La firme Envir-Eau inc. a été mandatée par la coalition de citoyens contre le projet de méga dépotoir de Danford Lake afin de réaliser une revue du projet tel que présenté par le promoteur au BAPE. Le mandat comprenait principalement les aspects liés au milieu naturel notamment l'hydrogéologie et l'hydrologie du site.

2. LE PROJET DU MÉGA DÉPOTOIR

3. ÉTUDE HYDROGÉOLOGIQUE

FIGURE: 1
LOCALISATION ET DONNÉES DES TRAVAUX DE L'ÉTUDE HYDROGÉOLOGIQUE, (LDC) ET HYDROGRAPHIE DU SECTEUR IMMÉDIAT

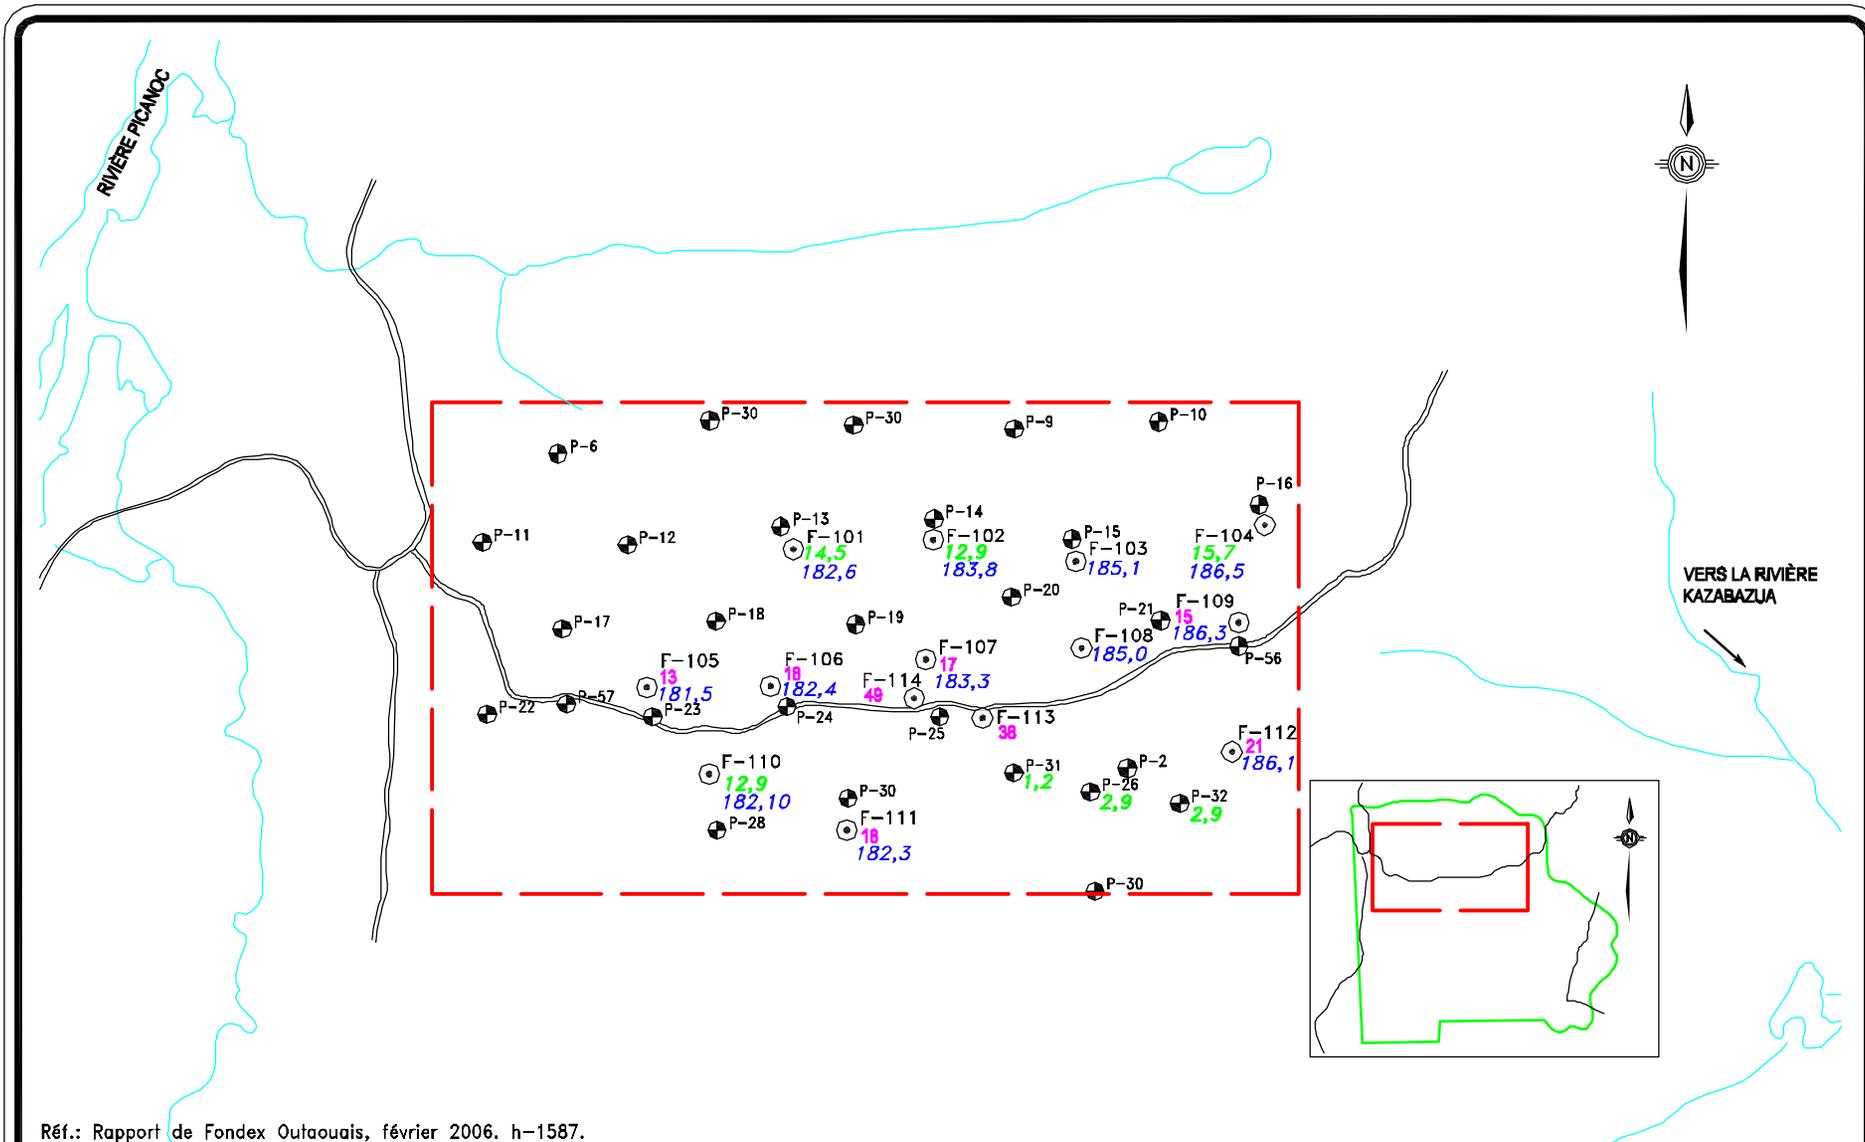
Envir-Eau inc. a révisé la documentation qui a servi de base à la division en unités hydrostratigraphiques incluant le journal de forage et les analyses granulométriques. Les principales informations ont été compilées sur la **Figure 1**.

L'étude du promoteur, faute de forages profonds en nombre suffisant, ne permet pas de faire les relations nécessaires entre le matériel de surface grossier qui pourrait être en contact hydraulique avec ce matériel possiblement encore plus grossier que l'on retrouve en profondeur. Dans l'état des connaissances hydrogéologique prévalant actuellement, il est risqué d'établir une vitesse d'écoulement de l'eau souterraine puisque la configuration géomorphologique n'a pas été établie

adéquatement. La vitesse évaluée par le promoteur concerne celle de la couche la moins conductrice hydrauliquement et ne doit pas être étendue à la totalité du site ni être utilisée pour établir des généralités.

Selon nous, le forage et l'essai n'ont pas été localisés à l'endroit le plus susceptible de fournir les meilleurs rendements. À notre avis, l'essai aurait dû être réalisé dans le secteur des forages F-113 et F-114 où la granulométrie et l'épaisseur de l'aquifère auraient fourni un contexte hydrogéologique beaucoup plus favorable. Étant donné la faible distance de la rivière Picanoc et la perméabilité élevée de certaines couches du mort-terrain, il est aussi très probable qu'il y ait un lien hydraulique entre le cours d'eau et l'aquifère. Dans ce cas, un puits implanté dans un horizon hydrauliquement conducteur serait en mesure de fournir des débits importants par réalimentation de l'aquifère par la rivière. L'étude réalisée ne permet cependant pas d'établir cette possibilité d'autant plus que peu de sondages profonds ont été réalisés. La grande majorité de ceux-ci sont des fouilles à la pelle mécanique ce qui limite la profondeur de l'exploration à la longueur du bras de la pelle.

Le site projeté pour l'installation du LET se situe dans un secteur de villégiature entre deux cours d'eau majeurs soit les rivières et Kazabazoua et Picanoc. Le réseau hydrographique est présenté à la **Figure 1**. Cette dernière rivière se situerait à peu de distance du lieu d'enfouissement et est pressentie pour recevoir l'effluent du traitement du lixiviat. Un affluent majeur de la rivière Picanoc longe immédiatement la limite à l'ouest du site envisagé pour le LET. Un autre ruisseau d'importance se confond avec la limite nord de l'aire d'étude telle que tracée sur les plans. Un important milieu humide occupe une bonne partie de la grande région étudiée. Un autre cours d'eau qui draine les eaux de surface, cette fois vers la rivière Kazabazoua, prend naissance à peu de distance du coin sud-est de l'aire d'exploitation envisagée.

Au niveau hydrographique, le LET se situerait dans un secteur sensible d'autant plus que dans la discussion sur l'hydrogéologie, il est noté qu'un lien hydraulique pourrait exister entre des formations conductrices sous le site proposé et la rivière Picanoc ou ses affluents qui ceinturent une grande partie de l'aire envisagée.
